ENVIRONNEMENT TP

Avenue de Gonesse, FONTENAY-EN-PARISIS
(95)

Création d'une Installation de Stockage de Déchets Inertes (ISDI) Demande d'enregistrement

Addendum concernant la gestion des eaux pluviales en amont du site

Figure 1 : Extrait du Plan local d'urbanisme de Fontenay-en-Parisis

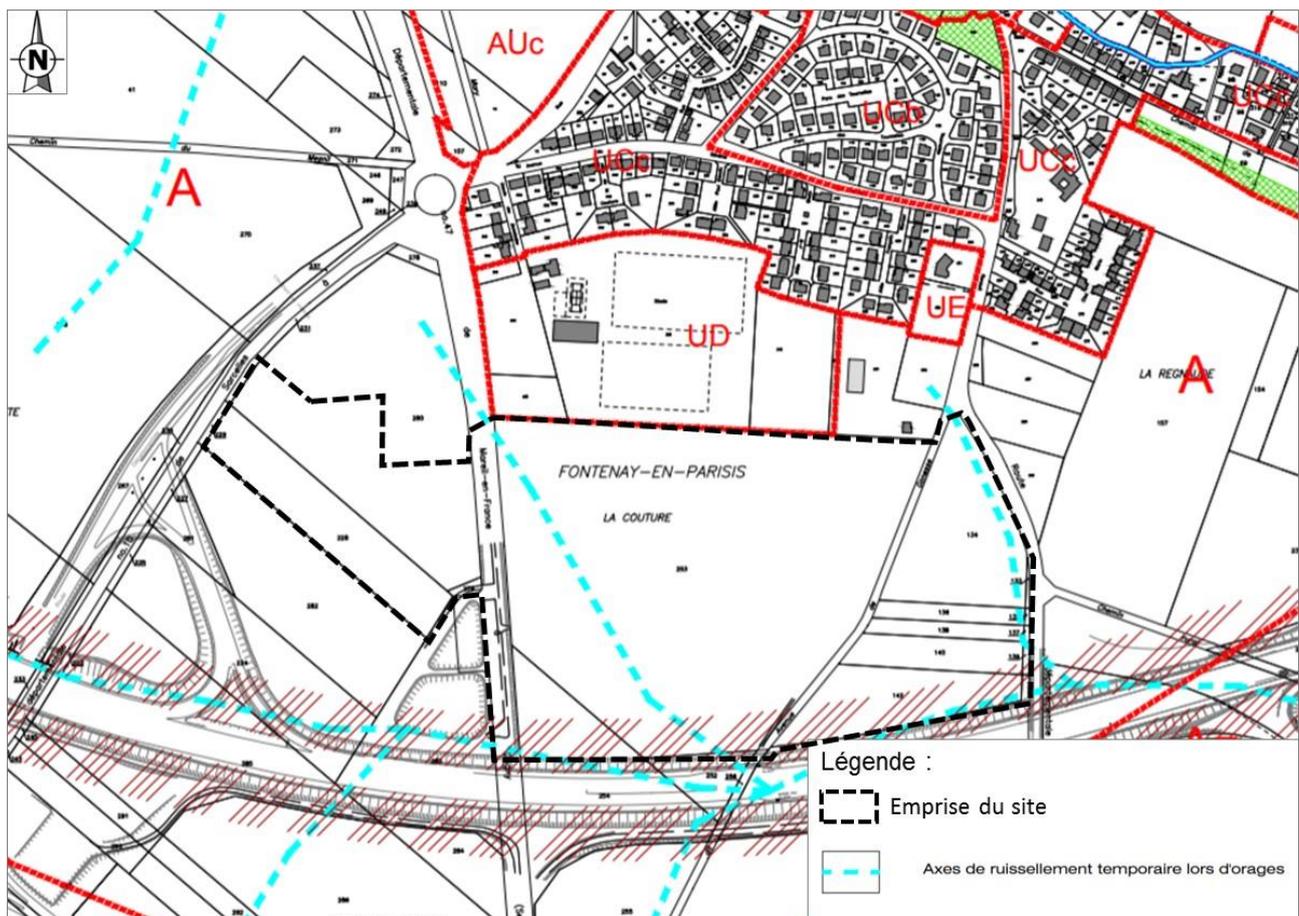
Dans la première version du dossier, le CD47 au nord était conservé comme entrée du site.

Les fossés existants étaient donc conservés et permettaient de continuer d'absorber les eaux de ruissellements du rond-point d'entrée de village, du CD 47 (transformé en parking devant le Centre de Loisirs) et les éventuelles pluies décennales et centennales en direction des bassins de rétention existants (cf. talweg au Plan local d'urbanisme, se reporter en PJ n°4 du dossier d'enregistrement).

L'axe nord-sud du CD47 étant conservé, aucune mesure de collecte des eaux existantes n'était alors nécessaire.

Dans le cadre de la création d'un nouvel accès par l'ouest en concertation avec le Conseil Départemental du Val d'Oise, et afin de conserver la volumétrie du projet avec le décalage du stockage à l'ouest, la portion du CD47 traversant le site va être comblée ainsi que son fossé.
